# Ergebnisse EMV-Test radiated emissions

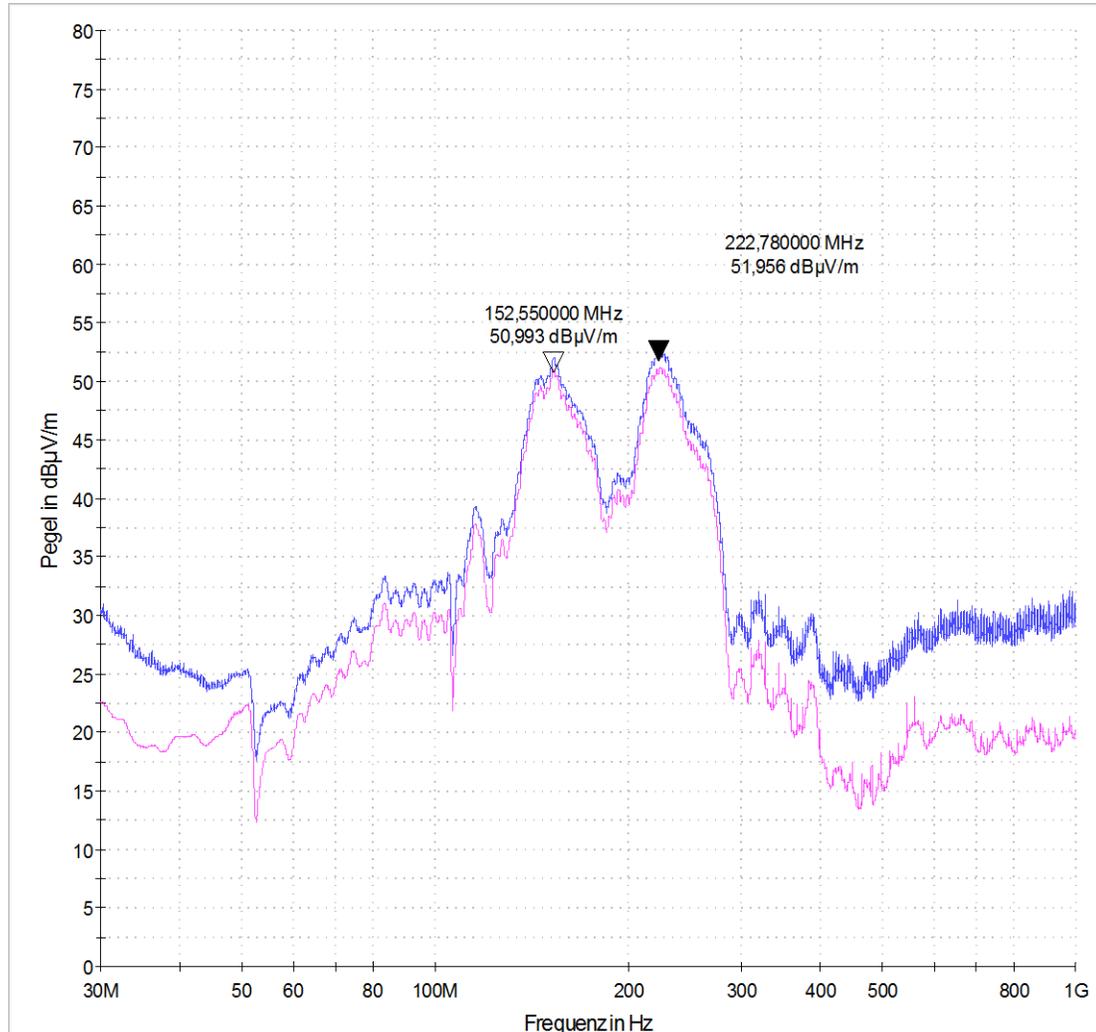
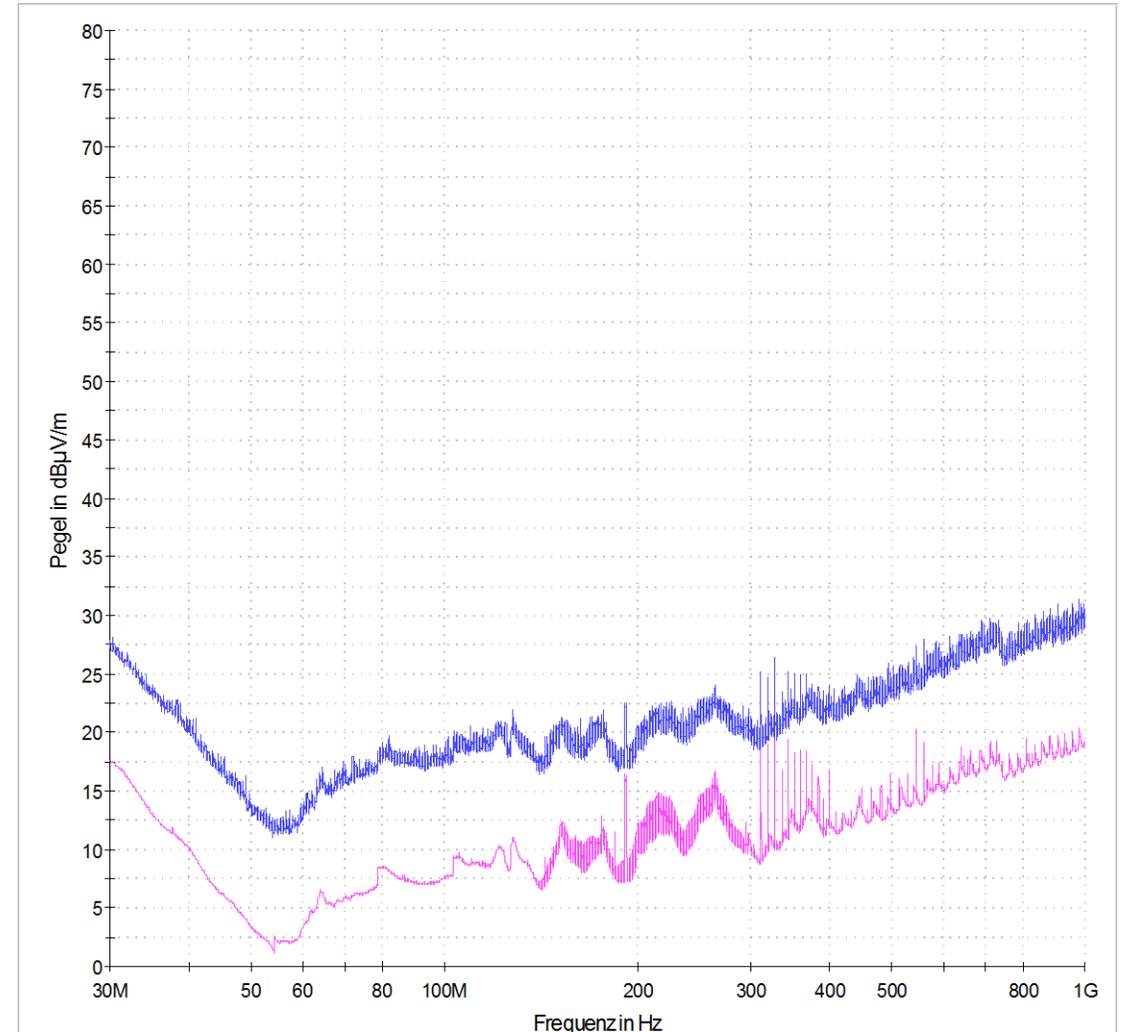
Leistungsteil (DCDC) eingeschaltet  
Strom: 3A

Leistungsteil ausgeschaltet (aber MCU  
und Display an)

## Top layer, PV Eingang (high-side DCDC) markiert

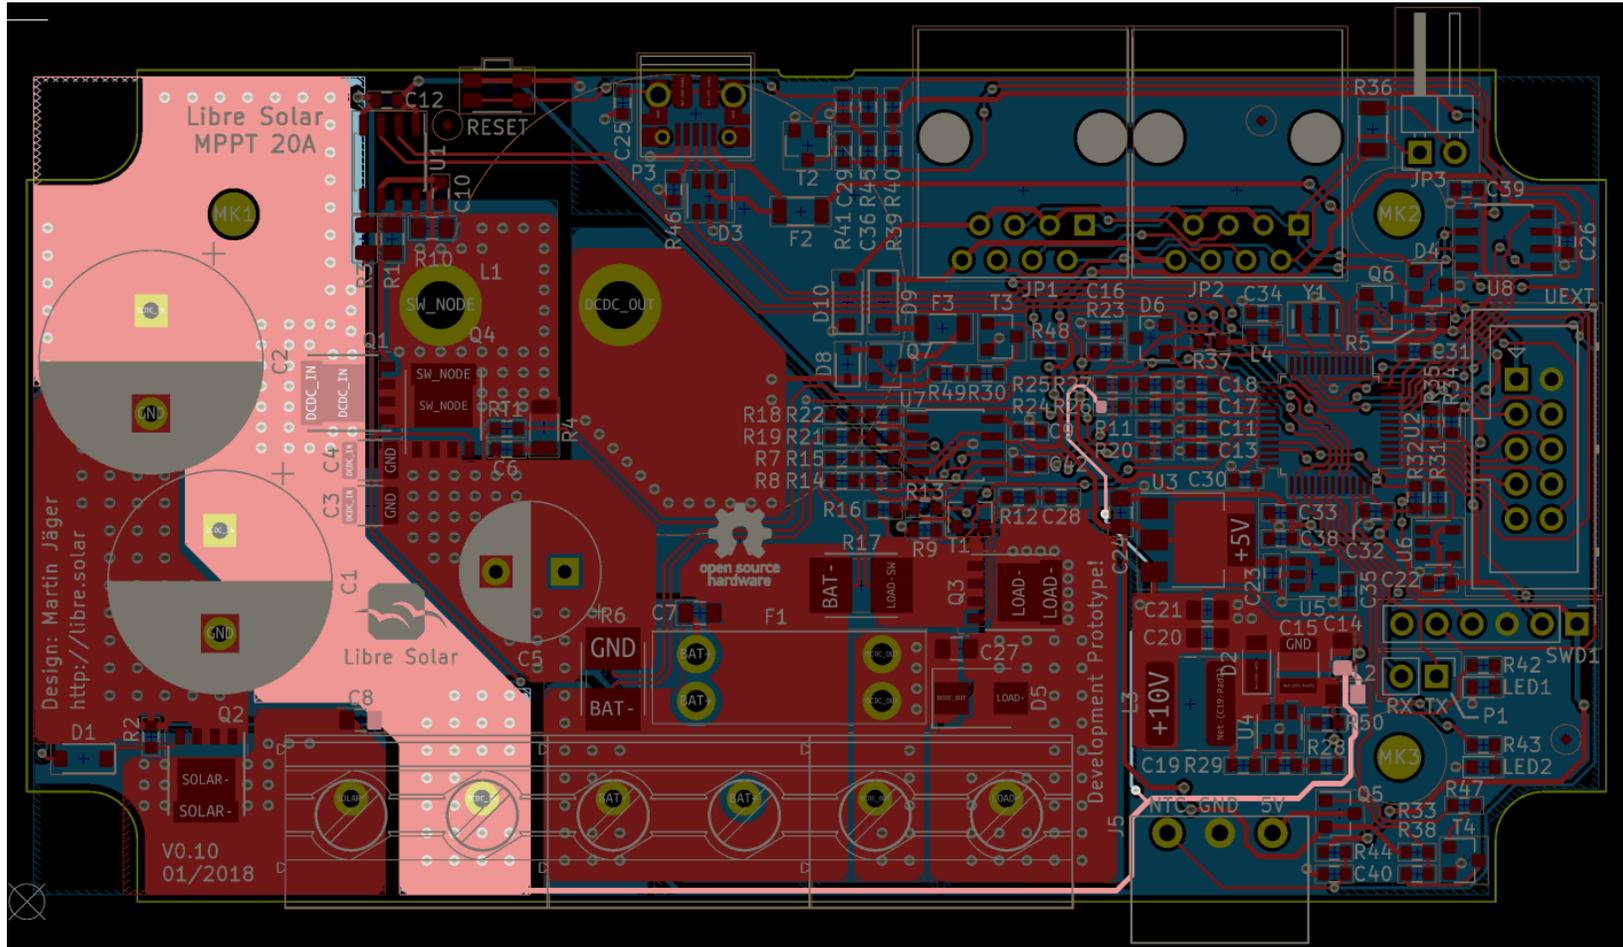
### Mögliche Probleme:

1. Große freie Fläche oben links wirkt als Antenne (ist aber notwendig zur Kühlung des HS MOSFET)
2. Abgriff für interne 10V Spannungsversorgung (unten) wirkt als Antenne  
Hinweis: GND Verbindung liegt direkt darunter, siehe nächste Folie

## Bottom layer, GND markiert

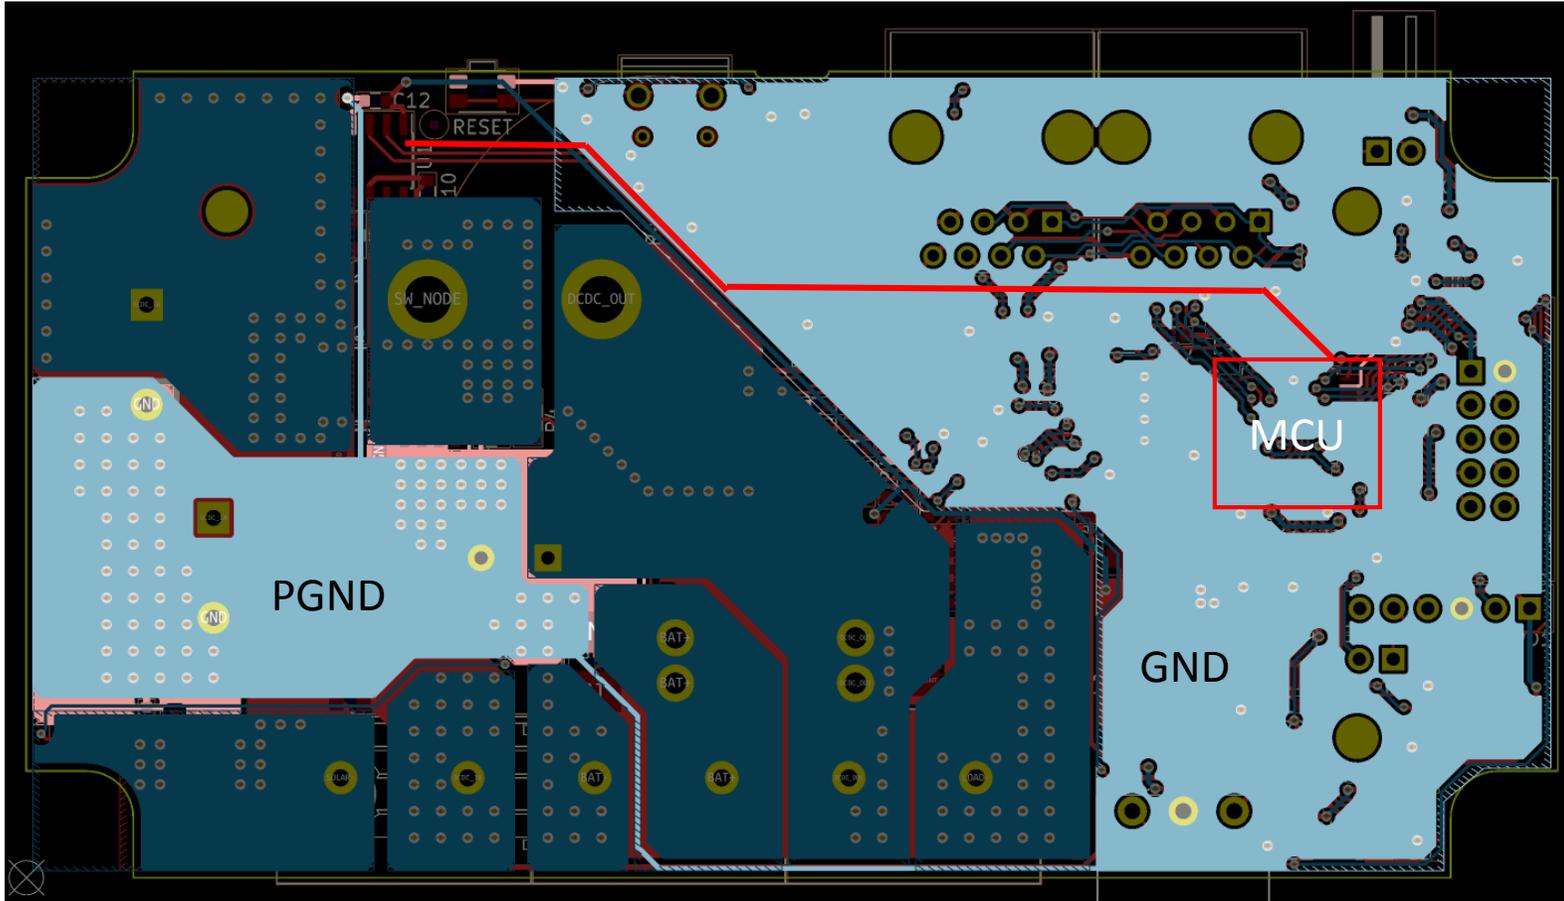
### Mögliche Probleme:

3. Verbindung zwischen PGND und GND ungünstig?
4. PWM-Signal-Leitungen spannen mit GND Rückführung große Fläche auf.  
Verlauf eingezeichnet: —————

Hinweis: Die GND-Verbindung oben links geht zum MOSFET-Treiber, parallel zur HS gate Leiterbahn auf der anderen Seite

## Top layer, Switch node markiert

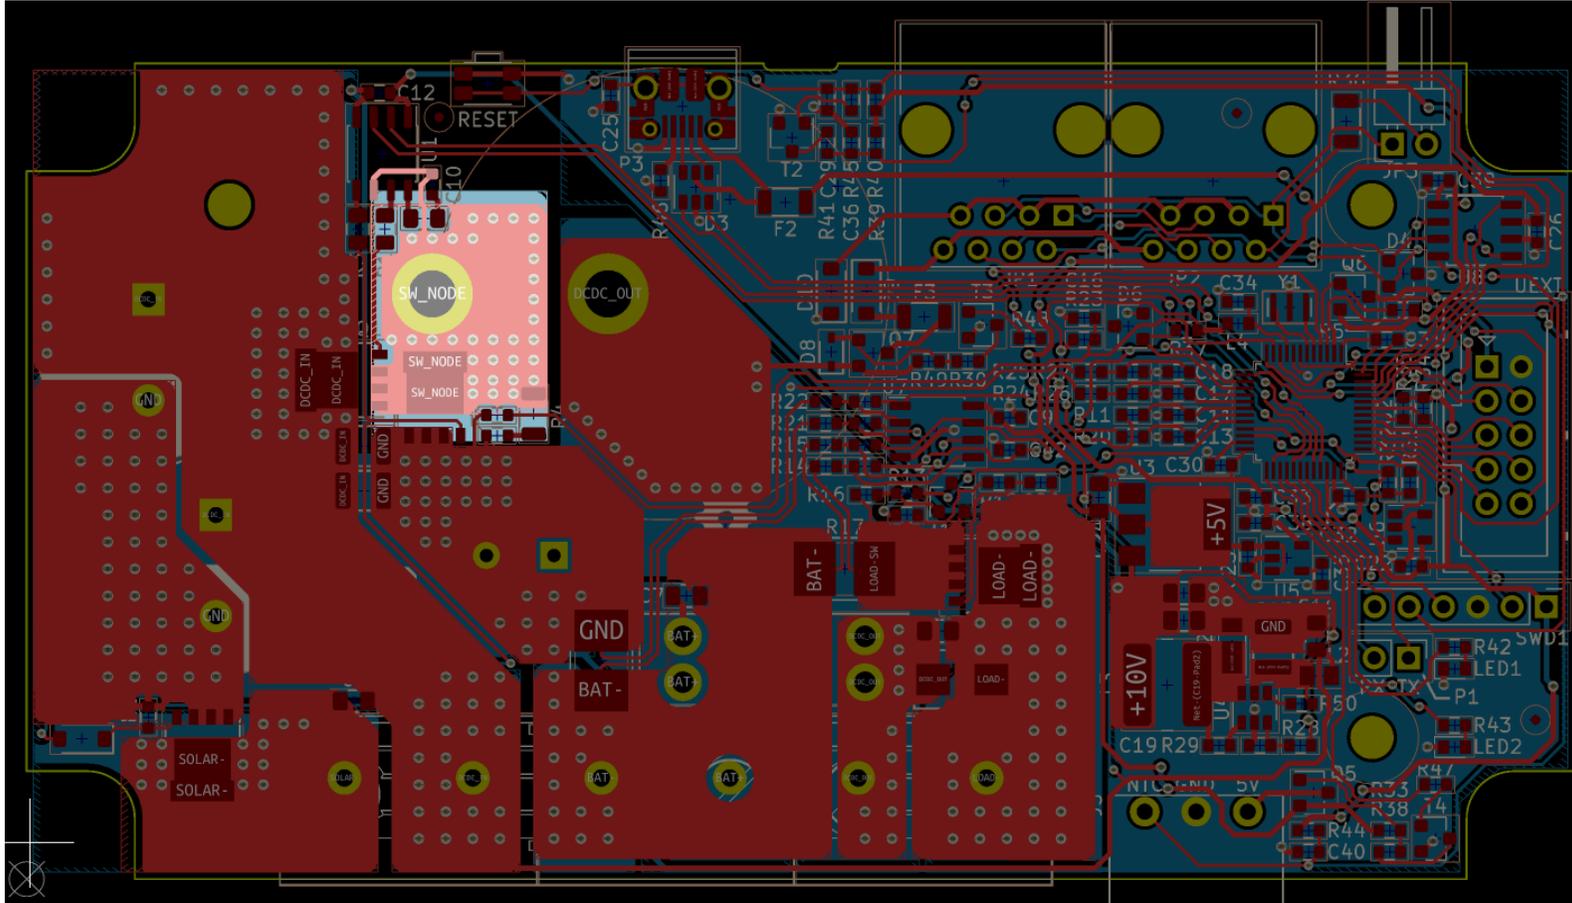
### Mögliche Probleme:

5. Switch node zu groß und koppelt kapazitiv ein?  
Falls noch kleiner → Wärmeabfuhr problematisch. GND plane darunter sinnvoll?
